東海第二発電所
可搬型重大事故等対処設備
保管場所及びアクセスルートについて
審査会合における指摘事項の回答

平成29年10月11日
日本原子力発電株式会社

1. 審査会合での指摘事項(保管場所・アクセスルートに係る指摘事項)

保管場所位置図

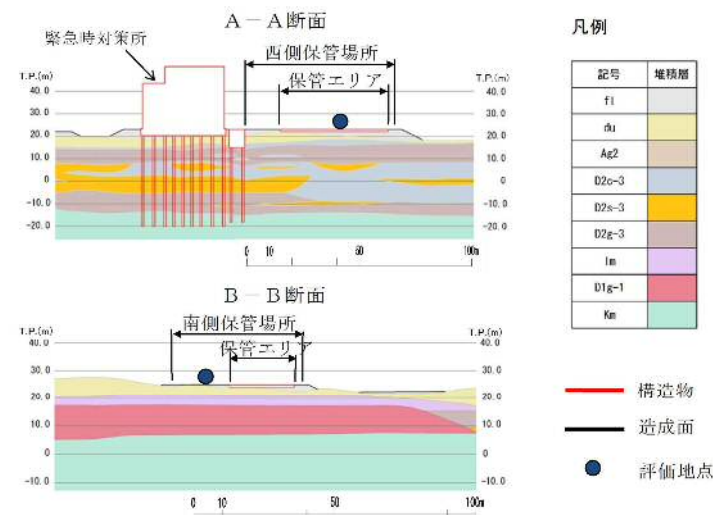
高台の地下水位を地表面にしたことにより、浮き上がり等の影響を受けるものを定量的に示すこと。

➤ 高台及び高台以外の地下水位を過去の観測最高地下水位から地表面に見直したことによる浮き上がり等の影響評価について以下に示す。

地下水位見直し前	地下水位見直し後
西側保管場所	床版と周辺地盤の境界の段差 最大1cm	床版と周辺地盤の境界の段差 最大2cm
南側保管場所	同上	同上

図1(1/3) ルート変更比較①

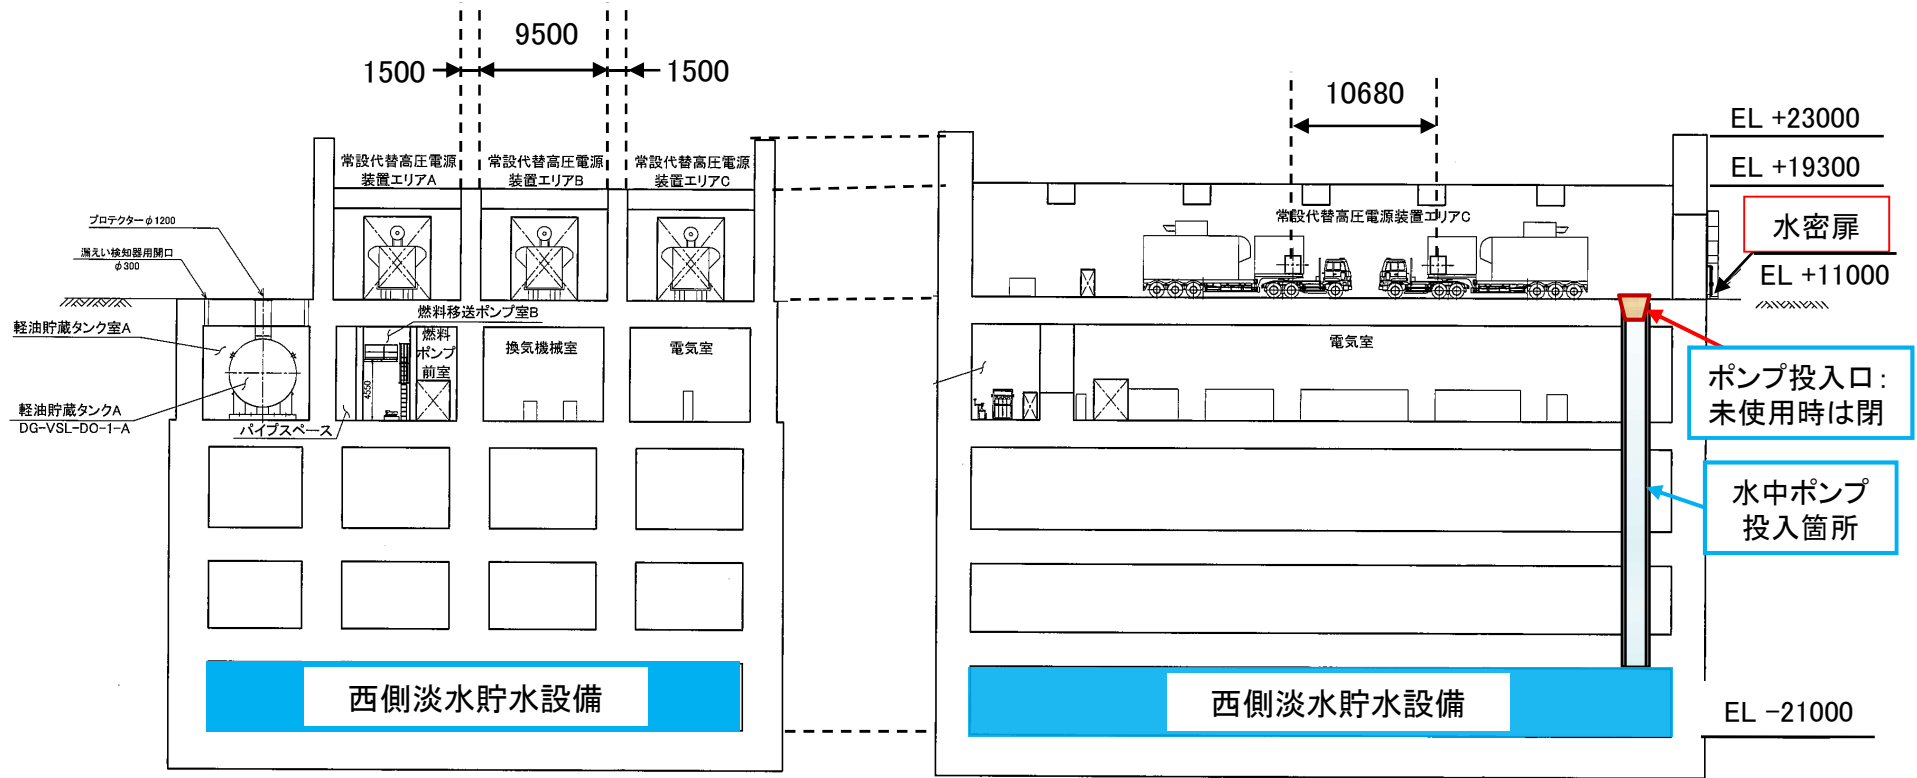
西側淡水貯水設備から送水手順及び時間成立性を示すこと。(変更の合理性を併せて)

➤ 原子炉注水等のルート①(基準地震動 S_s の影響を受けないルート、敷地遡上津波の影響を受けないルート)

ルート	アクセスルート設定(変更前)		アクセスルート設定(変更後)		評価(変更後ルート)
	水源	接続口	水源	接続口	
水源⇒接続口	• 代替淡水貯槽	• 西側接続口	同左		• 基準地震動 S_s の影響を受けないルート (変更なし)
	(Aルート:西ルート)		(Aルート:西ルート)		
	• 高所淡水池	• 高所東側接続口 • 高所西側接続口	• 西側淡水貯水設備	• 高所東側接続口 • 高所西側接続口	• 敷地遡上津波の影響を受けないルート (変更なし) • ホース敷設距離の短縮
	(Bルート:高所ルート)		(B'ルート:高所ルート)

ルート	アクセスルート設定(変更前)		アクセスルート設定(変更後)		評価(変更後ルート)
	水源	接続口	水源	接続口	
水源⇒接続口	• 代替淡水貯槽	• 西側接続口	同左		<ul style="list-style-type: none"> • 屋外開閉所のがれき撤去が不要 • 11m盤崩壊土砂考慮不要
	(Cルート:8m盤周回ルート)		(C'ルート:南ルート)		
	• 代替淡水貯槽	• 東側接続口	同左		<ul style="list-style-type: none"> • 原子炉建屋前ルートが東西にアクセス可能となったことより, ホース展張車の移動距離が短縮
	(Dルート:西, 南ルート)		(D'ルート:西, 中央ルート)

ルート	アクセスルート設定(変更前)		アクセスルート設定(変更後)		評価(変更後ルート)
	水源	送水先	水源	送水先	
水源⇒送水先	• 北側淡水池	• 代替淡水貯槽	• 西側淡水貯水設備	• 代替淡水貯槽	• 送水先まで基準地震動 S_s の影響を受けないルートで対応可能
	(Gルート:北回りルート)		(G'ルート:西ルート)		
	• 北側淡水池	• 代替淡水貯槽	• 西側淡水貯水設備	• 代替淡水貯槽	• 水源変更により, 送水先まで車両移動距離の短縮及びがれき撤去範囲の削減
	(Hルート:南回りルート)		(H'ルート:南回り, 中央ルート)

図1 常設代替高圧電源装置用カルバート(トンネル部)(イメージ)

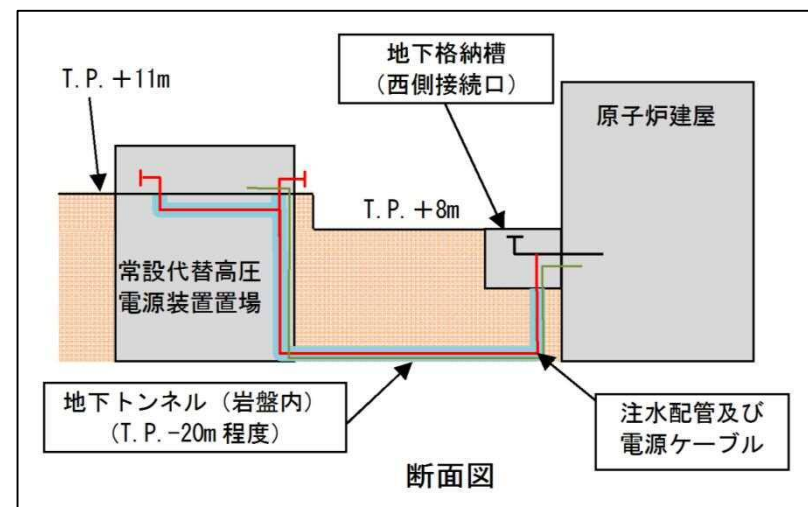
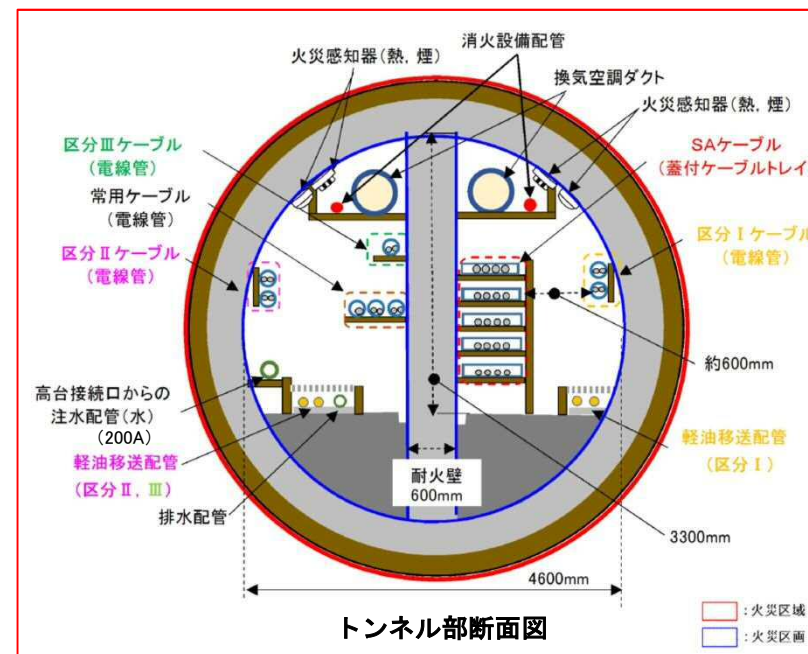
- 西側淡水貯水設備から原子炉建屋までの常設代替高圧電源装置用カルバート(トンネル部)において、水配管と電源ケーブルが共存することについて悪影響がないことを示すこと。

- 常設代替高圧電源装置用カルバート(トンネル部)内に、充電部(接続部)を設けない
- 重大事故等対処設備用のケーブルは、ケーブルトレイ(蓋付き)に敷設
- 重大事故等対処設備用以外のケーブルは、電線管で敷設

- 注水配管(水)は、溶接構造(フランジ、弁なし)
- 注水配管(水)は、常設代替高圧電源装置用カルバート(トンネル部)内下部に設置

- 注水配管(水)は、SAケーブルのない、耐火壁を隔てたエリアに敷設

以上のことから、水配管と電源ケーブルが共存しても、電源ケーブルに求められる機能に影響はない。

2. 指摘事項の回答(No.516-6)

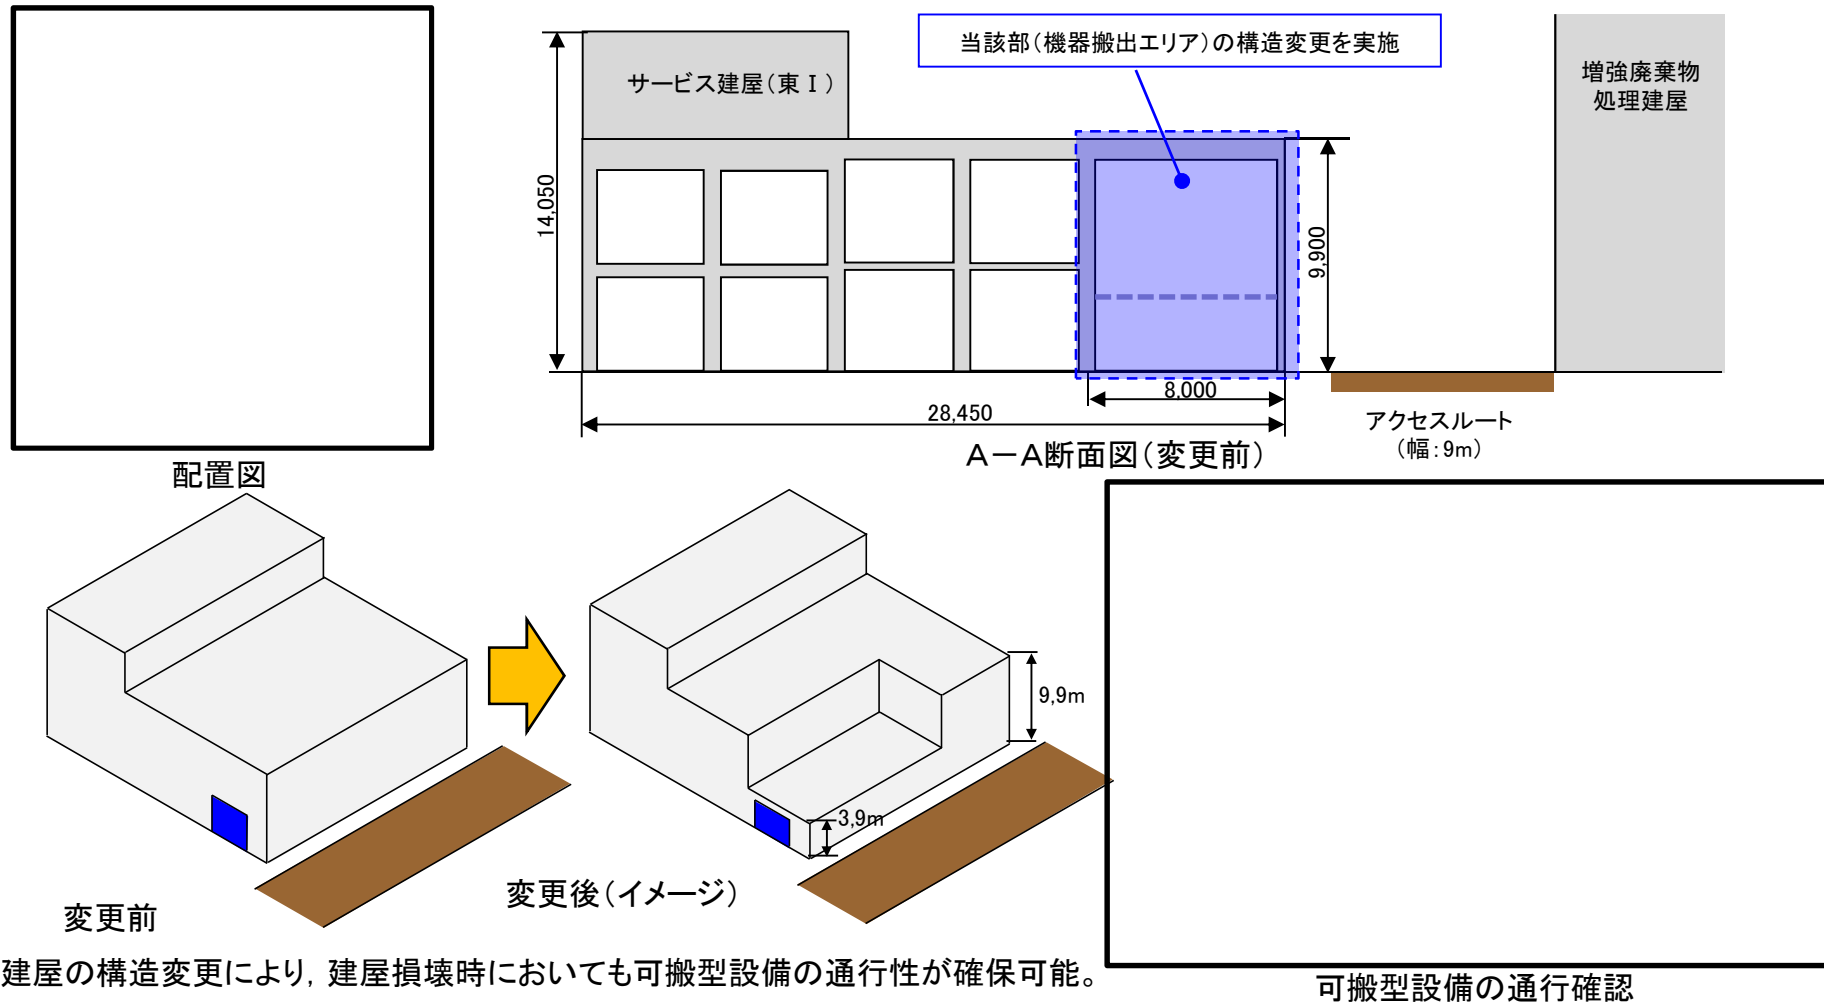
東 I サービス建屋の形状変更についてはアクセスルート確保の観点から効果的な方法を検討すること

東 I サービス建屋の構造変更(一部建屋高さの変更(9.9m→3.9m))を行うことにより、建屋損壊時の可搬型設備の通行性を確保する

建屋の構造変更により、建屋損壊時においても可搬型設備の通行性が確保可能。
